Istandsetting og opprydding på Raudfjell og Kvitfjell vindkraftverk.
Bekymringsmelding.

La Naturen Leve har gjort registreringer i området og har følgende kommentarer og spørsmål som vi ønsker svar på:

Bilde 15: Smålom på Bjørndalsvann

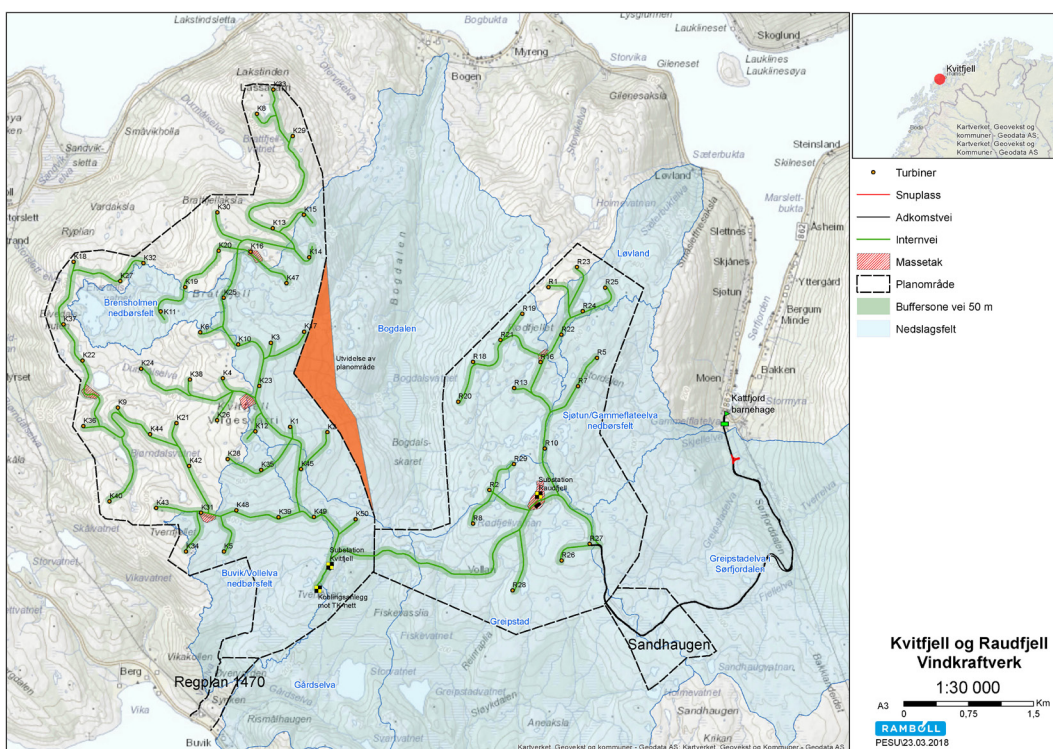
Det har fra flere hold vært sterke innvendinger mot at det er tillatt bygget 3 turbiner på det populære turmålet Lakstind, som også er lokalitet for havørn. Ved Bjørndalsvannet hekker smålom. Dette vannet er nå tilgriset etter vindkraftutbyggingen og fremstår som en grågrønn sump. Smålomen er nå på plass. (Se bilde 14 og 15)

Vi etterlyser planen for etterundersøkelse av fugl. Vi forventer at det vil bli utført systematiske registreringer av fugledrap, både for ørn og andre arter som bl.a. smålom og ryper. Hva blir gjort som avbøtende tiltak?
